女川原子力発電所第2号機 工事計画審査資料	
資料番号	02-他-F-19-0009_改5
提出年月日	2021年6月3日

地下水位低下設備に係る設置変更許可申請書の記載内容との比較表

2021年6月

東北電力株式会社

図 3.3-8 浸透流解析を用いた設計用揚圧力・設計用地下水水位の設定フロー

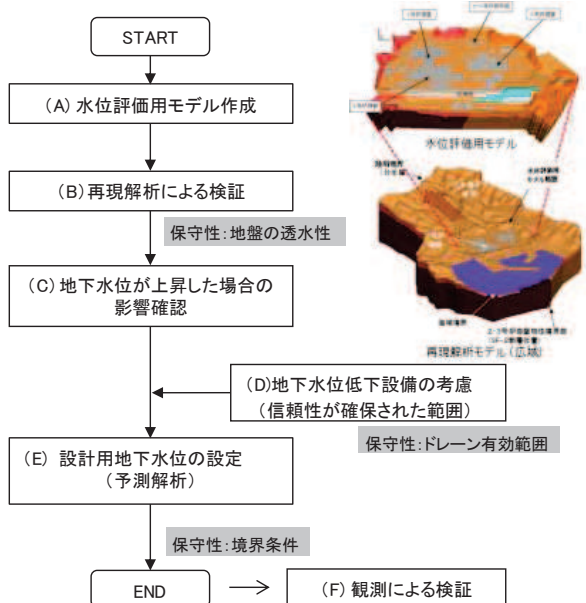
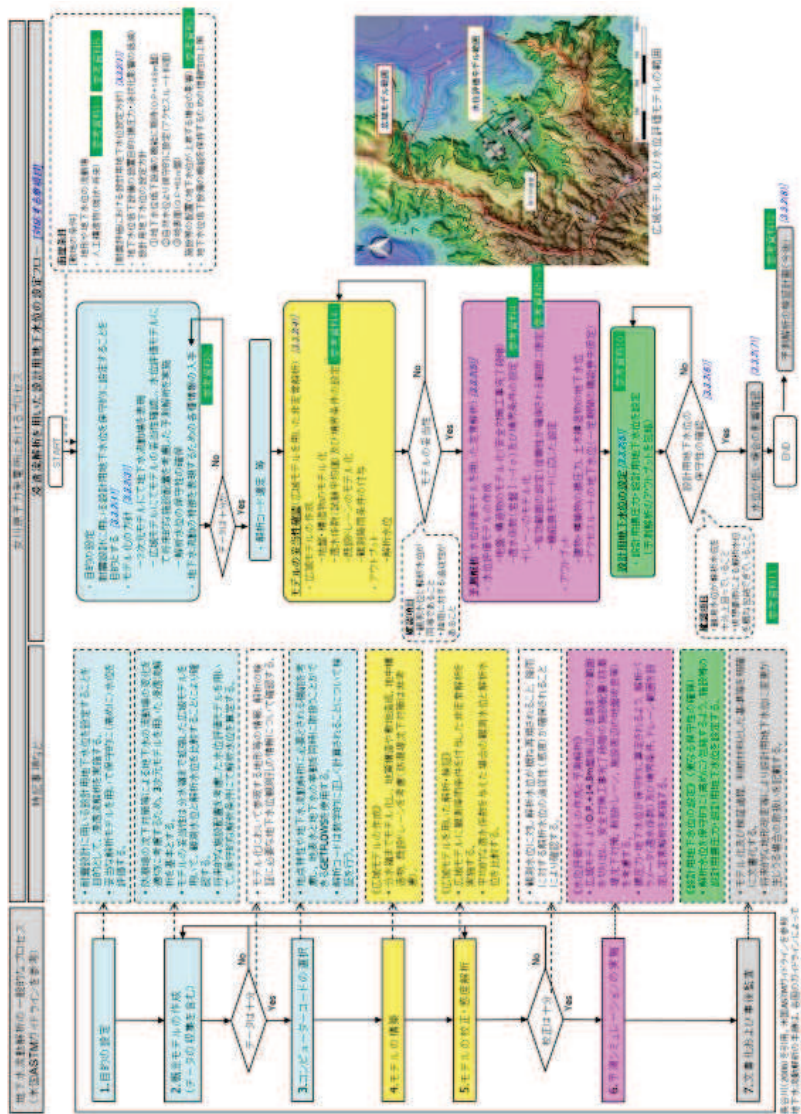
・ 詳細設計を踏まえ具体化した事項
 (工事計画認可では、標準的なフローを参考に構成を見直し、(A)～(F)の要素を再構成。なお、工事計画認可では「水位が低い場合の影響検討」を追加しているが、基本的な解析プロセスに変更はない。)

図 3-1 耐震評価において地下水位の影響を受ける可能性のある施設等

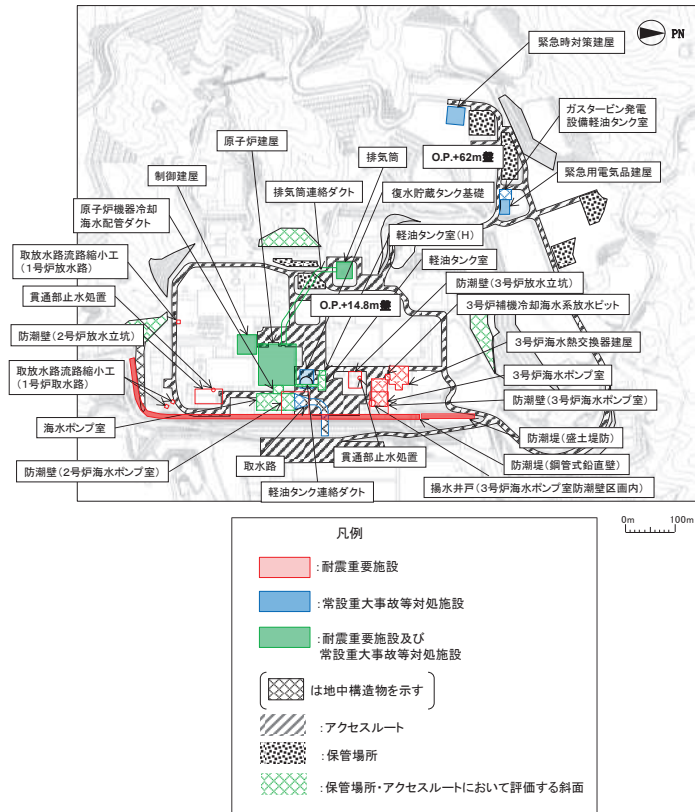
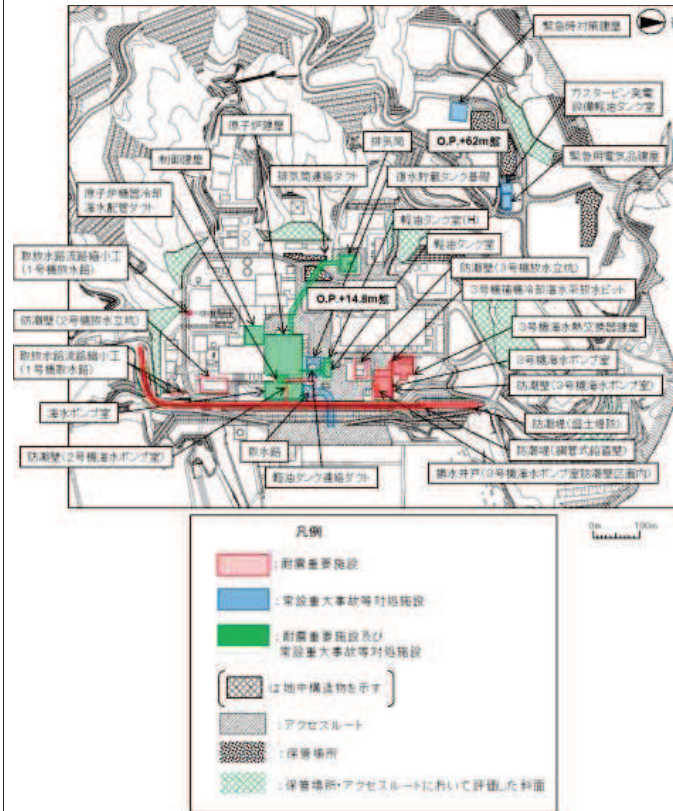
補足-600-1 地盤の支持性能について
 ・詳細設計を踏まえ具体化した事項
 （工事計画認可では設計において地下水位の影響を受けない貫通部止水処置を記載削除）

図 3.3-54 防潮堤沈下対策による影響範囲と今後の地下水位観測計画

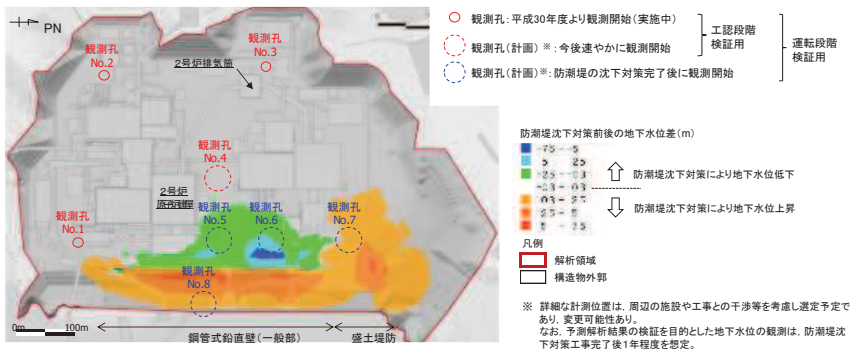
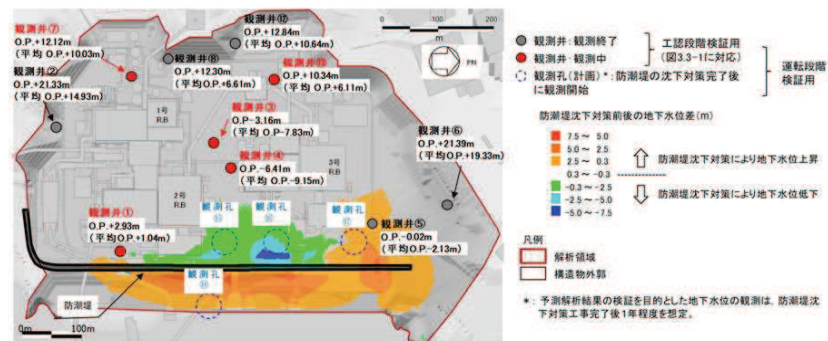
・記載表現の相違
 (工事計画認可では観測データを追加し説明。防潮堤沈下対策完了後の観測計画は変更なし)

図 3-3 地下水水位低下設備の制御及び電源系統図

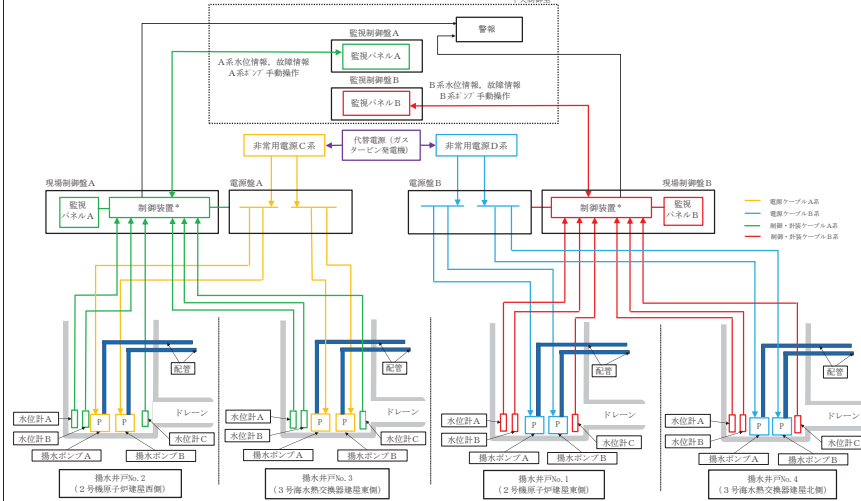
・ 詳細設計を踏まえ具体化した事項
 (原子炉建屋・制御建屋エリア及び第 3 号機海水熱交換器建屋エリアにそれぞれ 2 基設置した揚水井戸に対し、揚水井戸ごとに必要な機能及び機器を「1 系統」と位置付け、1 系統で各エリア内の地下水水位を一定の範囲に保持できる設計とする。)

図 7-2 地下水位低下設備の試験又は検査項目と範囲

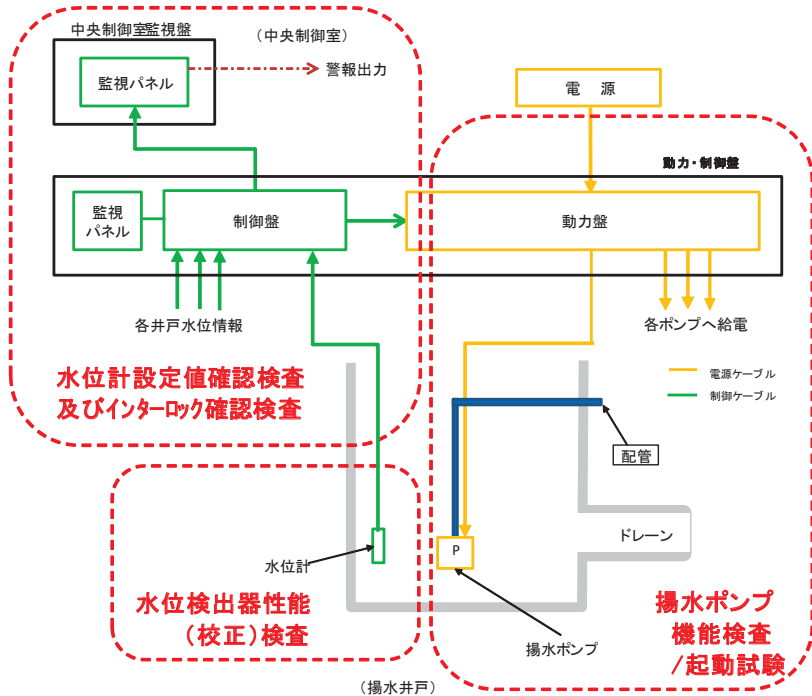
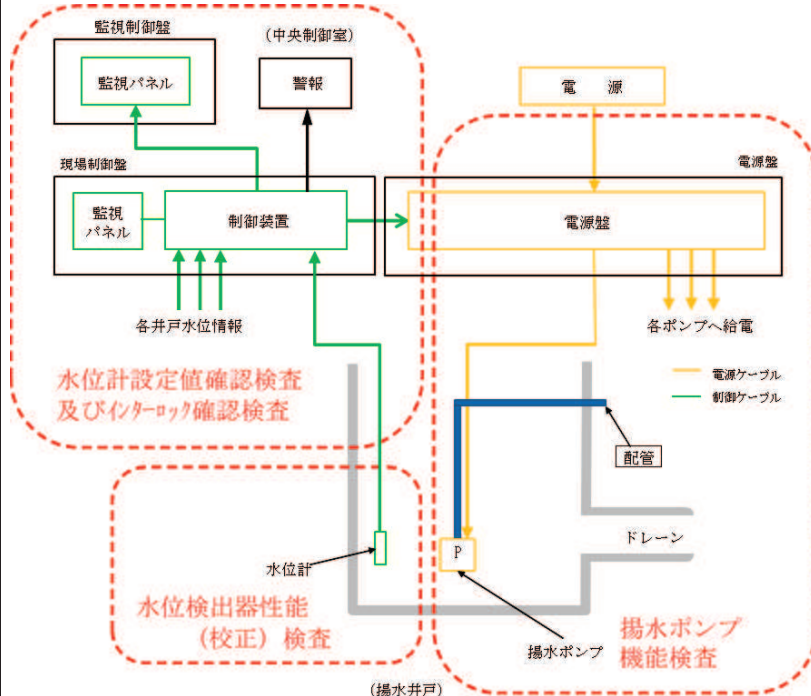
設置変更許可			工事計画認可			資料番号他
別紙 18-24 表 地下水位低下設備に係る試験又は検査の例			表 7-6 地下水位低下設備に係る試験又は検査の例			<p>・ 詳細設計を踏まえ具体化した事項 （設置変更許可段階で揚水ポンプ起動試験を 1 回/月の頻度で確認することとしていたものは、揚水ポンプが起動し、地下水を排水できていることを確認する目的で、制御盤にて揚水ポンプの起動、揚水ポンプ起動に伴う揚水井戸の水位低下を確認するものを想定していた。詳細設計において、揚水ポンプの発停頻度が 1 時間当たり 2 回程度となるよう考慮した自動起動設定値としたことから、毎日 1 回、サーベイランスで揚水ポンプが起動すること及び揚水ポンプの運転に伴い揚水井戸の水位が低下していることを制御盤で確認することで、確認頻度を上げて対応できるものであり、揚水ポンプ起動試験（1 回/月）の設定について適正化した。）</p> <p>・ 詳細設計を踏まえ具体化した事項 （設計で考慮されている揚水ポンプ発停頻度の具体化を踏まえ、毎日 1 回、LC0 を満足することを確認する。）</p>
項目	内容	頻度	項目	内容	頻度	
水位検出器性能（校正）検査	水位検出器の校正を行い、適切な値が伝送されることを確認する。	定期検査ごと	水位検出器性能（校正）検査	水位検出器の校正を行い、適切な値が伝送されることを確認する。	定期事業者検査ごと	
水位計設定値確認検査及びインターロック確認検査	水位計設定値が適切な値であること、インターロックが作動することを確認する。	定期検査ごと	水位計設定値確認検査及びインターロック確認検査	水位計設定値が適切な値であること、インターロックが作動することを確認する。	定期事業者検査ごと	
揚水ポンプ機能検査	インターロックの入力信号によりポンプが起動・停止することを確認する。	定期検査ごと	揚水ポンプ機能検査	インターロックの入力信号によりポンプが起動・停止することを確認する。	定期事業者検査ごと	
揚水ポンプ起動試験	揚水ポンプが起動することを確認する。	1 回/月	<p>7.1.3 サーベイランスの実施方針</p> <p>揚水ポンプ自動運転の設定値は、揚水ポンプの発停頻度が 1 時間当たり 2 回程度になるよう考慮されている。したがって、運転上の制限を満足していることを確認するために、電源系及び制御系に異常がないこと、揚水井戸の水位上昇に伴い揚水ポンプが起動すること及び揚水ポンプの運転に伴い揚水井戸の水位が低下していることを、毎日 1 回、制御盤で確認し、LC0 に関する点検結果の記録として保存する。なお、毎日 1 回の確認頻度は、異常の有無を常時監視している設備である計測及び制御設備を参考に設定している。</p> <p>地下水位低下設備は今後新たに設置する設備であることから、運用開始後の運転実績を踏まえて、サーベイランスの実施方法及び頻度は適時適切に見直していく。</p>

図 3.3-25 集水機能の信頼性に係る詳細検討フロー

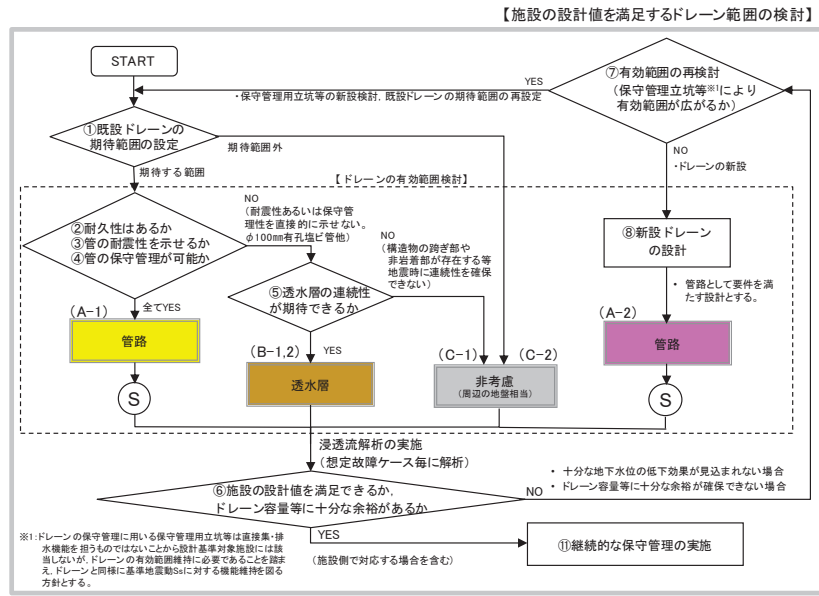
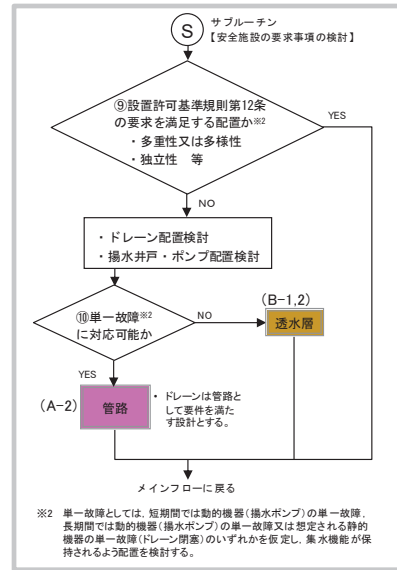
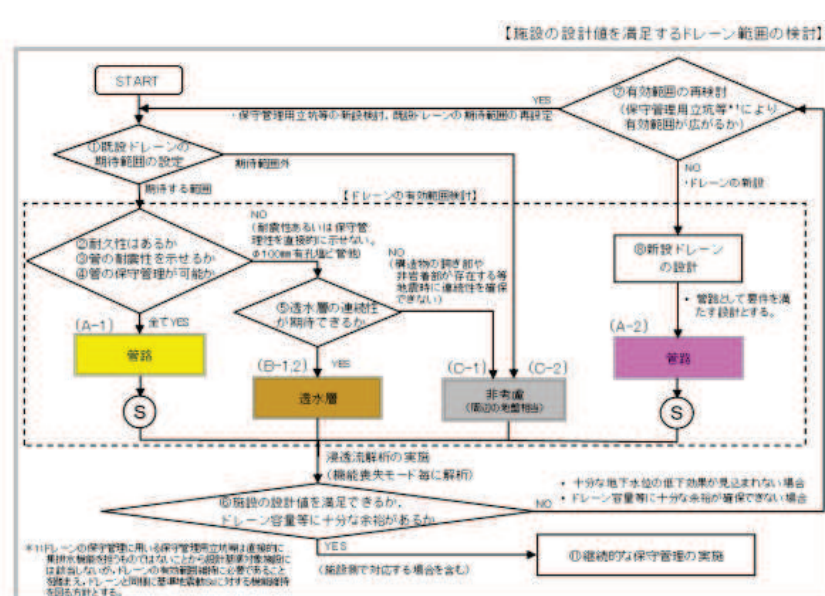
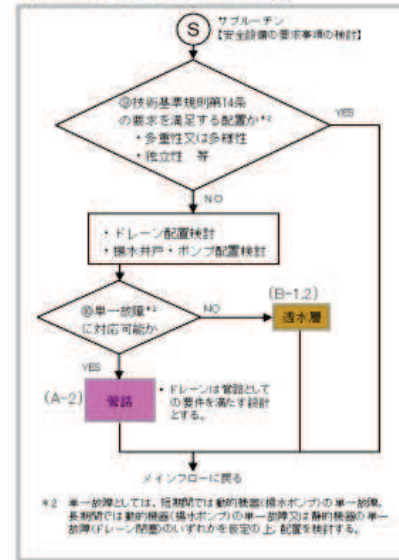
・記載表現の相違（図 3.3-25 集水機能の信頼性に係る詳細検討フローと整合するよう記載適正化を図っている（「安全施設の要求事項を考慮した検討」を浸透流解析の前に移動）が基本方針に変更なし）

図 5-4 既設ドレーンの期待範囲の設定 (Step①)

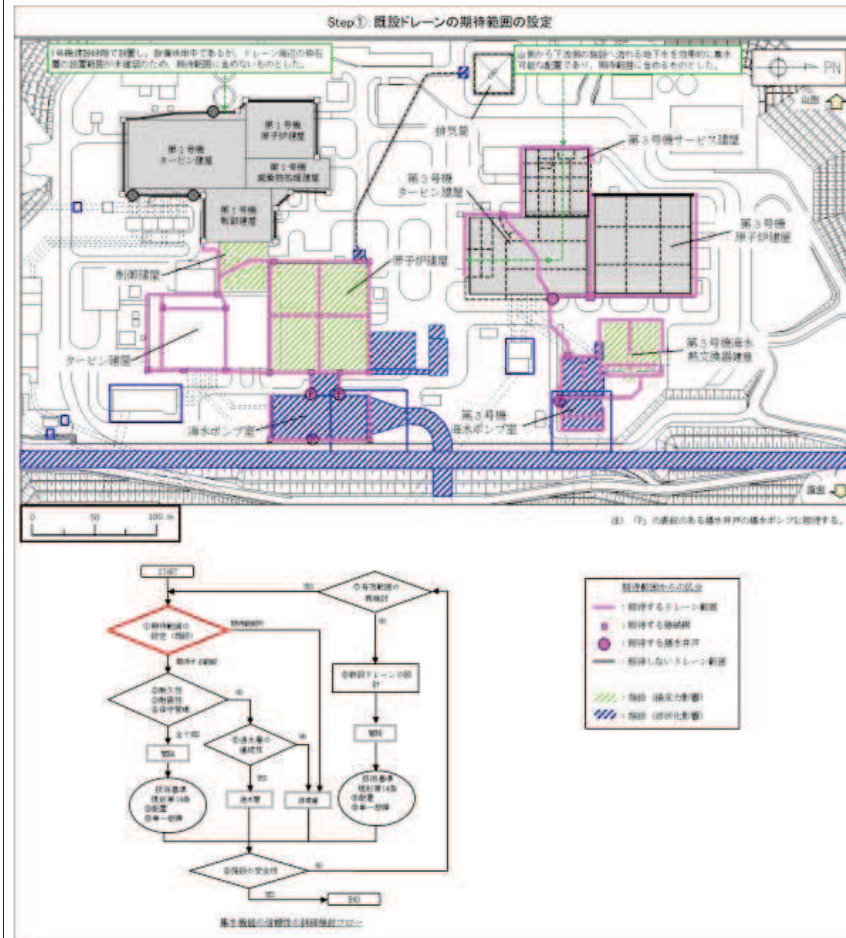
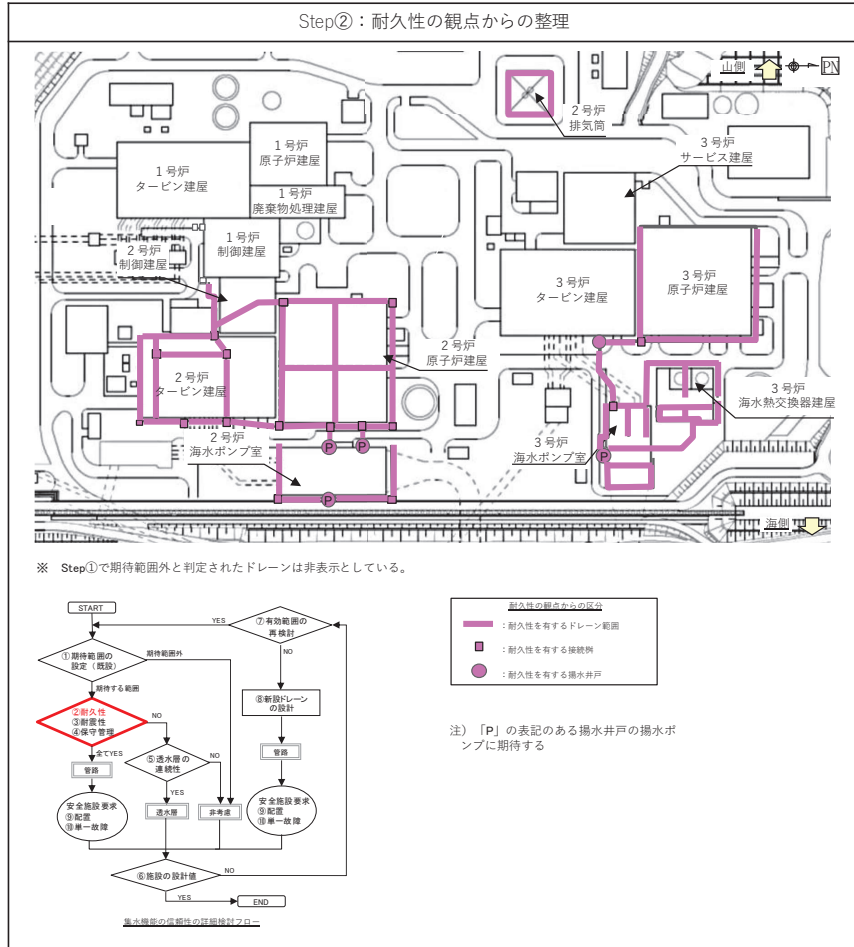
・詳細設計を踏まえ具体化した事項
 (3号機エリアの一部は、山側から下流側へ流れる地下水を効果的に集水可能であるため、期待範囲に含めるものとした。また、詳細設計段階における検討を踏まえ、排気筒周辺にはドレーンを新設せず、安全性を確保する方針とした。)

図 5-5 耐久性の観点からの整理結果 (Step②)

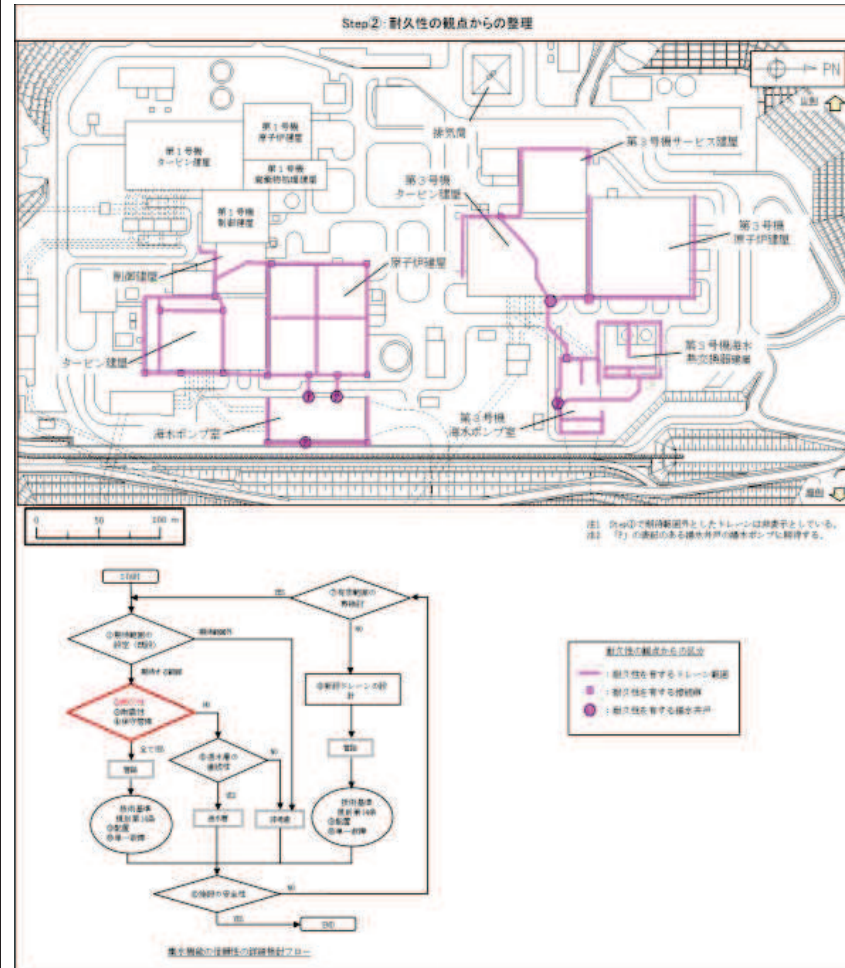
・記載表現の相違
 (Step①で期待した全範囲が
 耐久性有りと判断)

図 5-6 管の耐震性・透水層の連続性の観点からの整理結果（Step③・⑤）

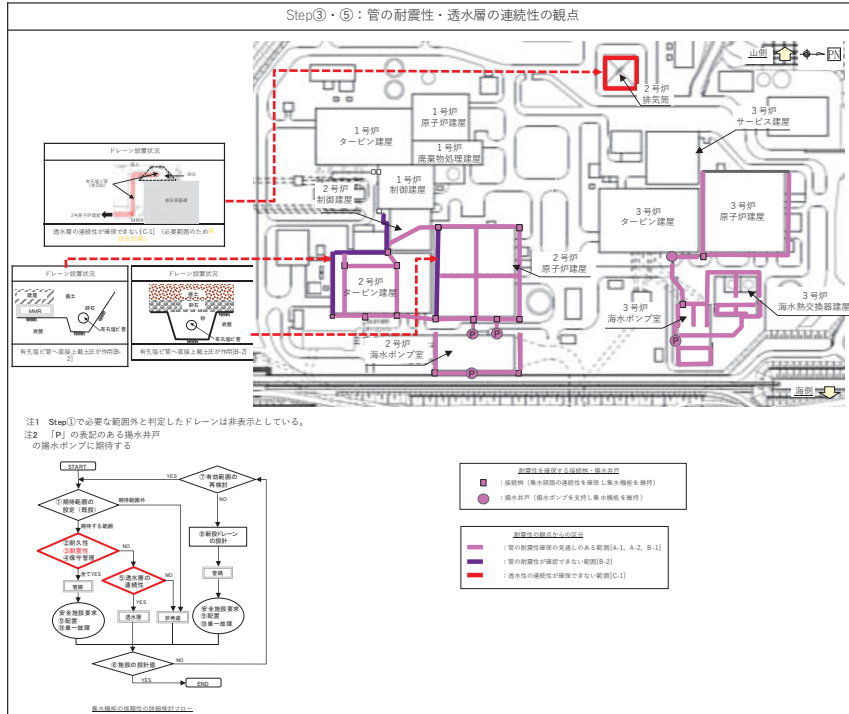
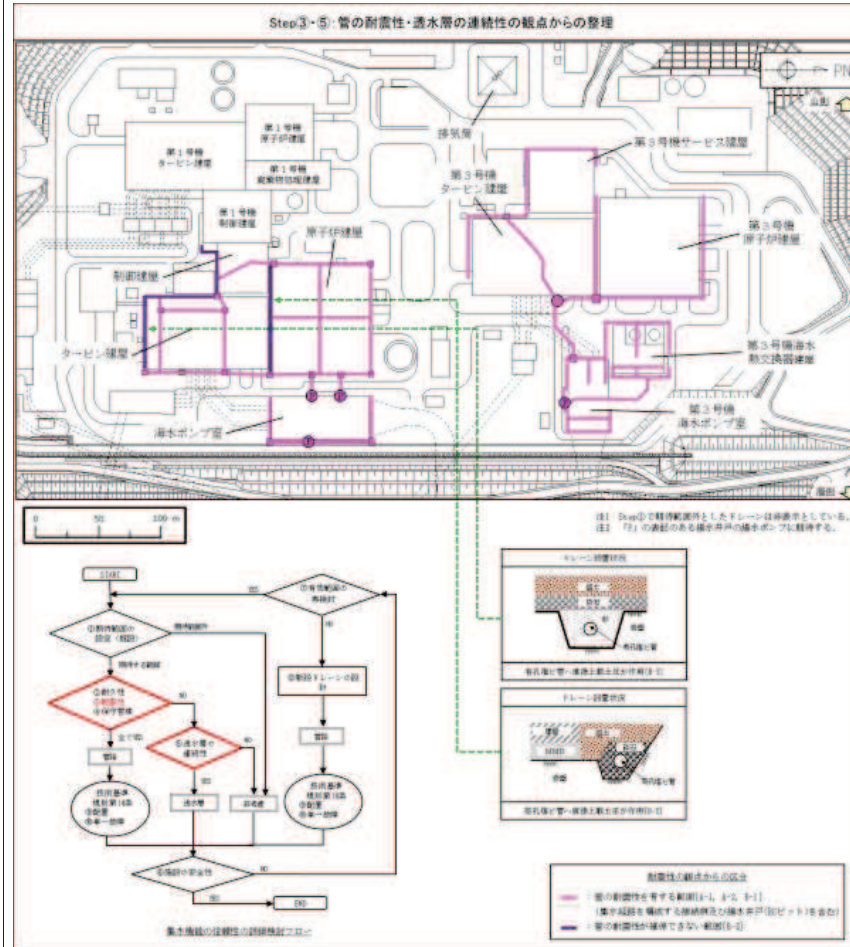
記載表現の相違
 （最終的に管路として扱うドレインの耐震性の確認結果は、別途耐震計算書にて説明）
